第一视角			实施日期		 宁波奥德普电梯部件有限公司 NINGBO AODEPU ELEVATOR COMPONENTS CO., LTD.									
CC		关键特性												底板组件
设计	宋剑	20230403	标准化											
4	审核													
	工艺		批准											
阶段标记												重量	比例	X310TCA00
第 1 张												共 1 张

第一视角		实施日期		A●EPU® 宁波奥德普电梯部件有限公司	
CC 关键特性				NINGBO AODEPU ELEVATOR COMPONENTS CO.,LTD.	
设计	宋 剑	20230403	标准化	钢板 4.0/Q235B	
				上封板	
审核				阶段标记	重量 比例
工 艺			批 准	第 1 张	共 1 张
					X310TCA01

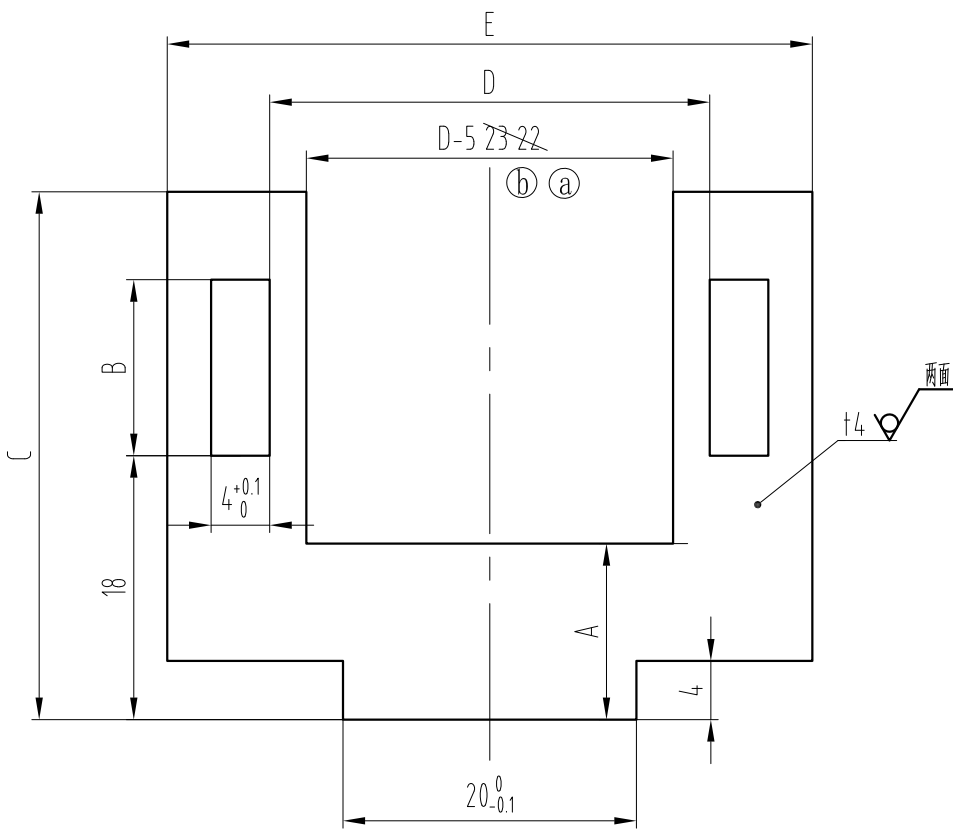
⑥	1	尺寸23改为D-5		
⑨	1	尺寸22改为23	宋 剑	20230605
标记	处数	更 改 内 容	签 名	年月日

X310TCA04

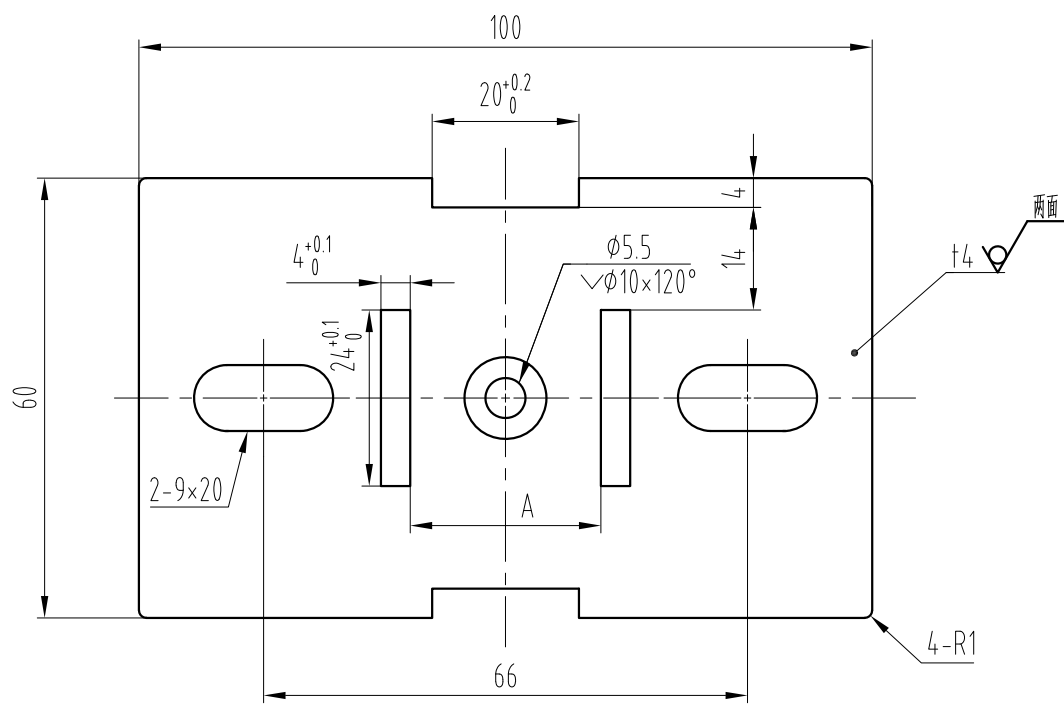
①	整版替换		
②	1	修正样式，直角改圆角	宋 剑 20230424
标记	处数	更改内容	签 名 年月日

第一视角		实施日期		A●EPU® 宁波奥德普电梯部件有限公司	
CC 关键特性				NINGBO AODEPU ELEVATOR COMPONENTS CO., LTD.	
设计	宋 剑	20230403	标准化	钢板 4.0/Q235B	
审核				阶段标记 重量 比例	
工艺			批准	第 1 张 共 1 张	
				下封板	
				X310TCA03

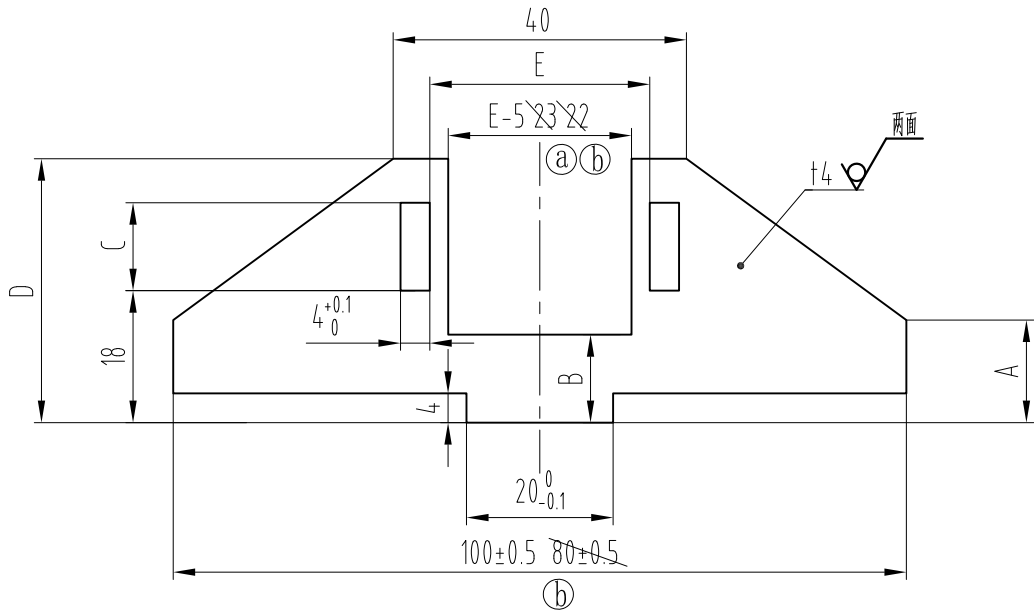
①	2	尺寸23改为E-5, 80改为100		
①	1	尺寸22改为23	宋 剑	20230605
标记	处数	更 改 内 容	签 名	年月日

X310TC001

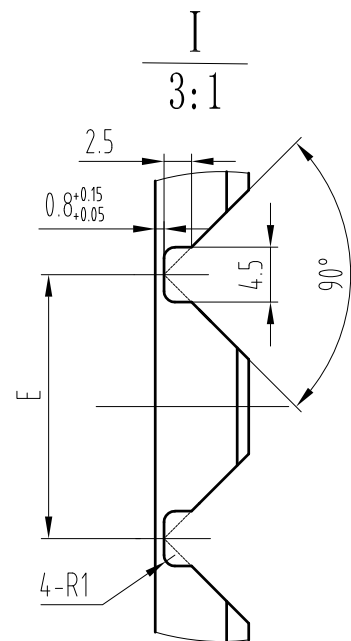
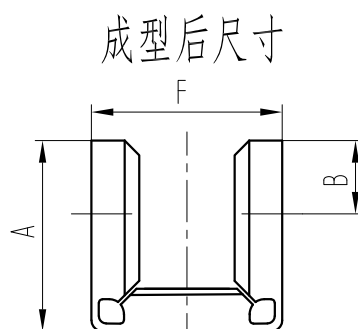
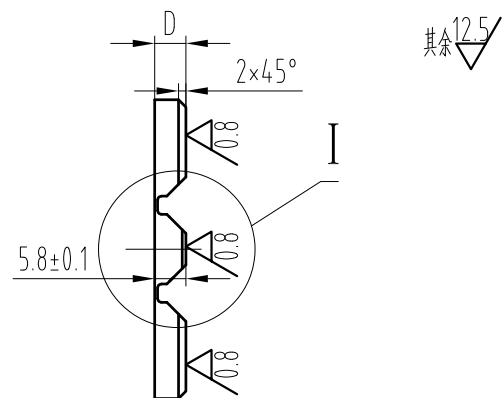
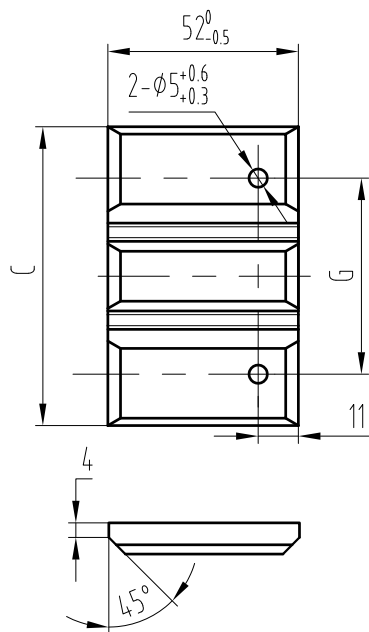
(a)	3	14改为20, 58.5改为46.5, 54.5改为42.5		
标记	处数	更改内容	签名	年月日

X310TC002

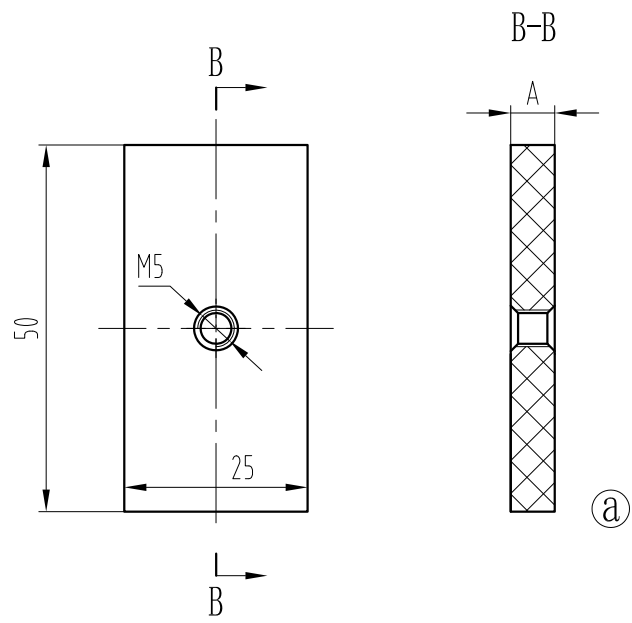
④	2	增加技术要求4, 侧视图改为剖视图		
标记	处数	更改内容	签名	年月日

- 1 表面无毛刺;
- 2 成型后无飞边, 毛刺, 气泡, 裂纹, 缺口等缺陷;
- 3 颜色为乳白色;
- ④ 4 螺纹孔上下端倒角为C1。
